Dotyczy: Przebudowa drogi gminnej w m. Läd gmina Lädek

Modyfikacja SIWZ

Odpowiedzi na zadane pytania

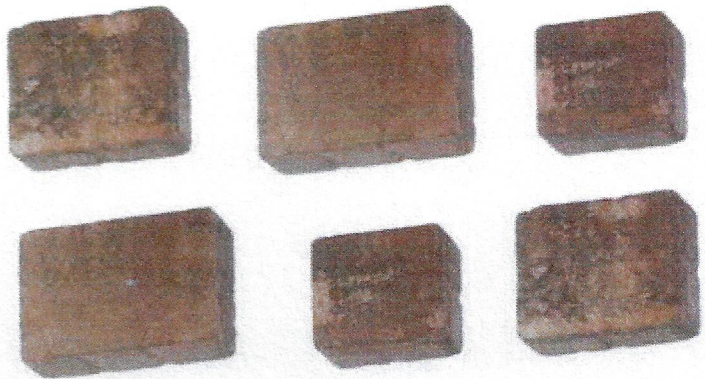
Prosimy o podanie typu skupa oświetleniowego, rodzaju wysięgnika oraz fundamentu – posadowienia. W dokumentach zamieszczonych na stronie brak jest informacji, które pozwalają Wykonawcy precyzyjnie wyznaczyć przedmiotowe pozycje.

W projekcie podano następujące dane na temat słupów oświetleniowych:

- wysokość słupa w wysięgniku 8m (wysokość punktu świetlnego), wysięgnik 1m.
- przewidziano posadowienie 10 słupów oświetleniowych (rurowych) z wysięgnikiem 1-ramiennym z oprawą(mi) ze źródłem światła LED 59 W.
- słupy przewiduje się wkopać w ziemi na głębokości min. 120 cm, lecz nie mniej niż na głębokości posadowienia słupów jak dla gruntu słabego.

- słupy powinny mieć fabrycznie zacisk uzmięający na zewnątrz słupa,
- słupy winny posiadać dwa otwory umożliwiający wprowadzanie kabli,
- wnetka kablowa na wysokości 60cm nad ziemią,
- słupy z certyfikatem bezpieczeństwa CE,
- słupy wyposażone w oznaczenie typu i rok produkcji.

W dokumentacji nie można wskazywać konkretnego producenta, jedynie określamy podstawowe parametry.

Słupy oraz wysięgniki winny nawiązywać do już istniejących. Inwestor nie zawarł w wytycznych konkretnych typów słupów.
